Της από **31/10/2024** Τακτικής Συνεδρίασης του Δημοτικού Συμβουλίου
του Δήμου Ρόδου

Αριθ. Πρακτικού: **27/31-10-2024** Αριθ. Απόφασης: **320/2024**

ΘΕΜΑ 12^ο: Έγκριση μελέτης πρότασης «Εισόδου εξόδου» οχημάτων από την Κ.Μ. 830 γαιών Καλάθου ιδιοκτησίας της εταιρείας "2Π Γ. ΠΑΛΛΑΣ ΕΠΕΝΔΥΣΕΙΣ Τ.Ξ. ΑΕ", σε ασφαλτοστρωμένη οδό που προβλέπεται από το σχέδιο πόλεως Καλάθου για χρήση νέας ξενοδοχειακής μονάδας.

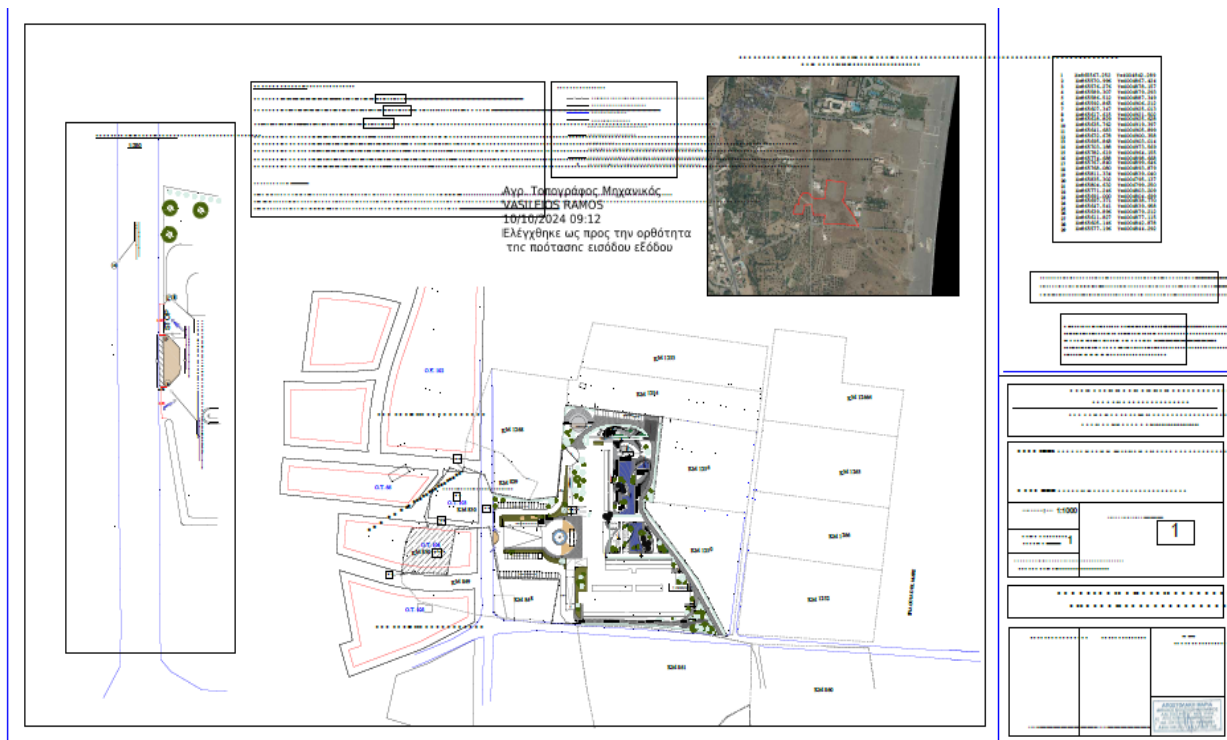
1. Να δημιουργηθεί είσοδος – έξοδος στο κέντρο της οποίας θα κατασκευαστεί τραπεζοειδής νησίδα με την κάτω βάση σε επαφή με την ακραία γραμμή του ερείσματος της οδού και σε απόσταση τουλάχιστον 1,00μ από το άκρο του κυκλοφορούμενου τμήματος της οδού. Η ζώνη αυτή διαμορφώνεται με οριζόντια διαγράμμιση. Εκατέρωθεν της νησίδας αυτής κατασκευάζεται είσοδος και έξοδος πλάτους 6,00μ.
2. Να τοποθετηθούν οι ρυθμιστικές πινακίδες P-2, P-27, P-7
3. Να γίνει η οριζόντια σήμανση με την αναγραφή της λέξεως STOP
4. Να τοποθετηθεί επαρκής ηλεκτροφωτισμός στα σημεία εισόδου - εξόδου εντός της Κ.Μ. 830 γαιών Καλάθου
5. Να αποκλειστεί η πρόσβαση οχημάτων στην εγκατάσταση από οποιαδήποτε άλλη θέση

Όλα τα ανωτέρω απεικονίζονται αναλυτικά στο συνημμένο και Θεωρημένο Σχέδιο 1 της Πολιτικού μηχανικού Αποστολάκη Μαρίας το οποίο δεν θεωρείται από την υπηρεσία μας ως προς την ορθότητα του αλλά **η θεώρηση αφορά αποκλειστικά και μόνο την μελέτη «εισόδου εξόδου οχημάτων».**

- I. Ο ιδιοκτήτης κατά την εκτέλεση των εργασιών κατασκευής της εγκεκριμένης μελέτης «Εισόδου – Εξόδου» υποχρεούται να εφαρμόσει πιστά το θεωρημένο Σχέδιο 1 που συνοδεύει την παρούσα μελέτη.

- IV. Να αποκλειστεί η πρόσβαση των οχημάτων στην Κ.Μ. 830 γαιών Καλάθου από οποιαδήποτε άλλη θέση. Η μοναδική πρόσβαση των οχημάτων της εγκατάστασης με την οδό θα πρέπει να γίνεται με αυτήν που φαίνεται στο θεωρημένο συνημμένο σχέδιο 1 **που συνοδεύει το παρόν έγγραφο της Διεύθυνσης Τεχνικών Έργων και Υποδομών.**

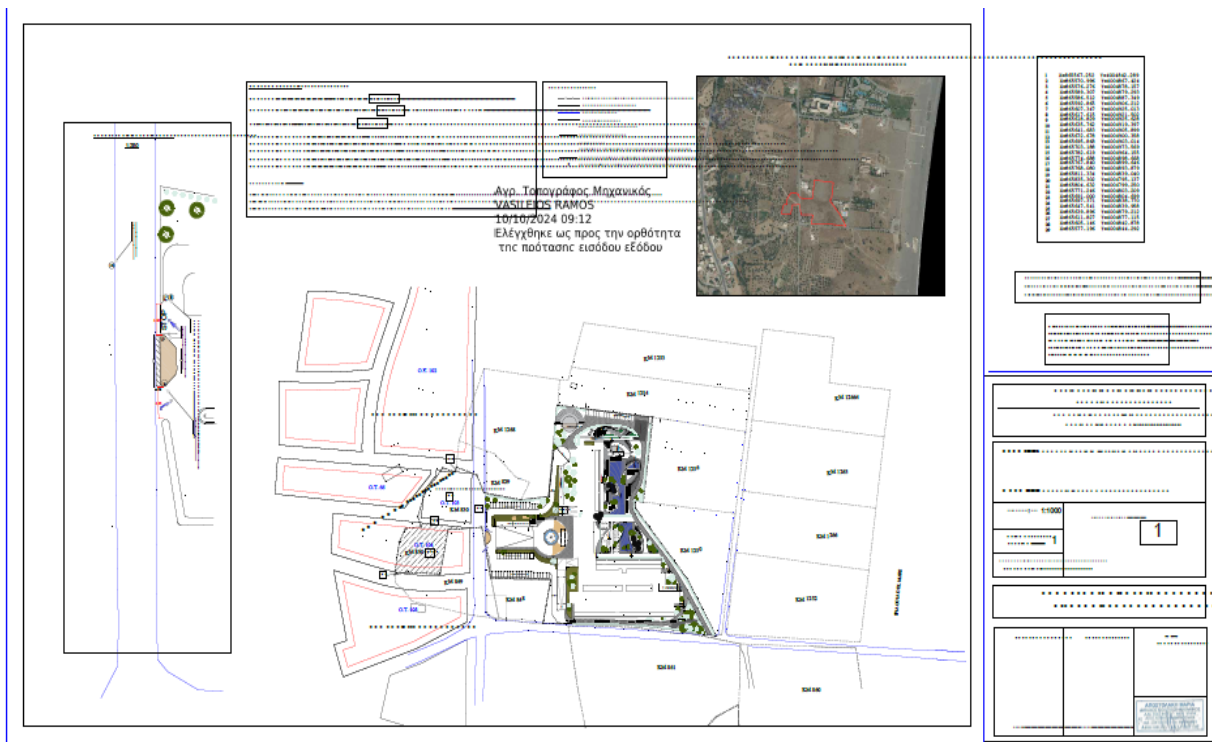
1. Να δημιουργηθεί είσοδος – έξοδος στο κέντρο της οποίας θα κατασκευαστεί τραπεζοειδής νησίδα με την κάτω βάση σε επαφή με την ακραία γραμμή του ερείσματος της οδού και σε απόσταση τουλάχιστον 1,00μ από το άκρο του κυκλοφορούμενου τμήματος της οδού. Η ζώνη αυτή διαμορφώνεται με οριζόντια διαγράμμιση. Εκατέρωθεν της νησίδας αυτής κατασκευάζεται είσοδος και έξοδος πλάτους 6,00μ.
2. Να τοποθετηθούν οι ρυθμιστικές πινακίδες P-2, P-27, P-7
3. Να γίνει η οριζόντια σήμανση με την αναγραφή της λέξεως STOP
4. Να τοποθετηθεί επαρκής ηλεκτροφωτισμός στα σημεία εισόδου - εξόδου εντός της Κ.Μ. 830 γαιών Καλάθου
5. Να αποκλειστεί η πρόσβαση οχημάτων στην εγκατάσταση από οποιαδήποτε άλλη θέση

Όλα τα ανωτέρω απεικονίζονται αναλυτικά στο συνημμένο και Θεωρημένο Σχέδιο 1 της Πολιτικού μηχανικού Αποστολάκη Μαρίας το οποίο δεν θεωρείται από την υπηρεσία μας ως προς την ορθότητα του αλλά **η θεώρηση αφορά αποκλειστικά και μόνο την μελέτη «εισόδου εξόδου οχημάτων».**

- I. Ο ιδιοκτήτης κατά την εκτέλεση των εργασιών κατασκευής της εγκεκριμένης μελέτης «Εισόδου – Εξόδου» υποχρεούται να εφαρμόσει πιστά το θεωρημένο Σχέδιο 1 που συνοδεύει την παρούσα μελέτη.

- IV. **Να αποκλειστεί η πρόσβαση των οχημάτων στην Κ.Μ. 830 γαιών Καλάθου από οποιαδήποτε άλλη θέση.** Η μοναδική πρόσβαση των οχημάτων της εγκατάστασης με την οδό θα πρέπει να γίνεται με αυτήν που φαίνεται στο θεωρημένο συνημμένο σχέδιο 1 **που συνοδεύει το παρόν έγγραφο της Διεύθυνσης Τεχνικών Έργων και Υποδομών.**
